Beiblatt zum Deckblatt Nr. 1

Änderung des Erläuterungsberichtes/textliche Festsetzungen

Begründung zum Deckblatt Nr. 1 - **Bebauungsplan**
Familienkurgebiet Kumpfmühle Stand 24.10.1991

SCHNITT A - A

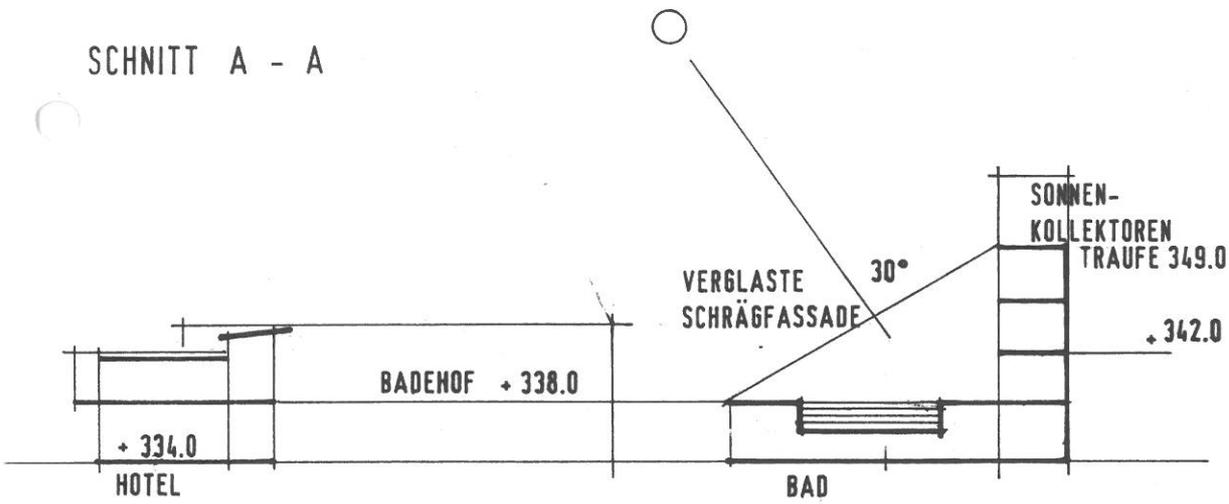
Die vertiefte Bearbeitung des Projektes Wohnquartier 1 (Hotel/Badehof) hat aufgezeigt, daß die Raumbildung im Hofinneren durch die angehobene TG-Decke bedingt, nicht zufriedenstellt.

Eine mögliche Verbesserung der Situation stellt die Ausbildung eines Pultdaches mit steigendem First zum Hof hin dar. Durch die vergrößerten Wandflächen würde die Raumbildung eindeutig gestärkt.

Um nun die Firstlinie nicht zu hoch auszubilden, und um die Traufe niedrig zu halten, schlagen wir eine differenzierte Dachausbildung vor, d.h. Pultdach (Blech) nur über dem Gangbereich, begrüntes Flachdach über den Zimmern und Pultdach über den Balkonen. (vgl. Skizze)

Hotelhof	5-18° Pultdach/Blechdeckung + FD begrünt (vergl. Schemaschnitt)
Wohnquartiere 2,3,4	25-32° Ziegeldeckung
Sonderbauten (Badehalle Reithalle Tennishalle Klimapavillon Carport...)	18-43° Blechdeckung/Badehalle: für die Dachflächen sind Blech und Glas zulässig Reithalle: Ziegeldeckung ist zulässig
Vordächer (Anbauten)	5-18° Blechdeckung

SCHNITT B - B

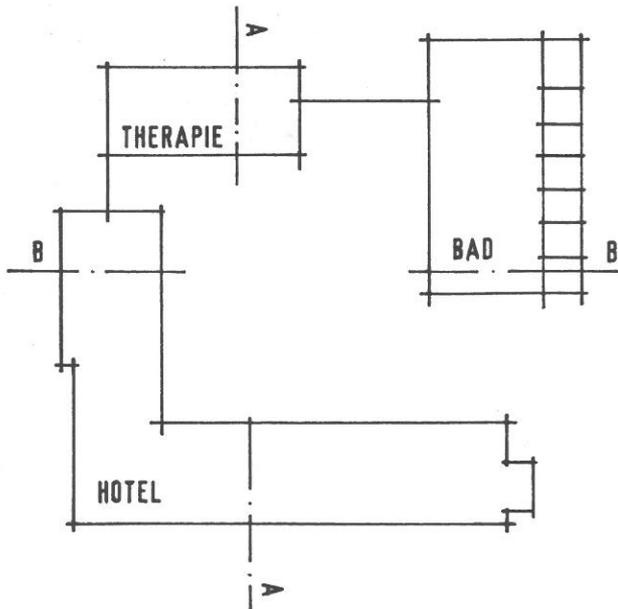
Die weitere Durcharbeitung der Tiefgarage unter der Reithalle hat gezeigt, daß eine getrennte Ein- und Ausfahrt (Einbahnsystem) Vorteile hat. Jedoch liegt die neue Zufahrt z.T. außerhalb der Baugrenzen, die deshalb zu erweitern sind.

Aus städtebaulichen, räumlichen und funktionellen Gründen (Verbindung Strohlager - Heubadl), sollte die NW-Ecke der Stallgebäude differenzierter ausgebildet werden. Die abschließenden Gebäudekanten sollten nicht fluchten, was bei Beibehaltung der geplanten Gebäudegrößen zu einer geringfügigen Erweiterung der Baugrenzen um 2 Meter führt.
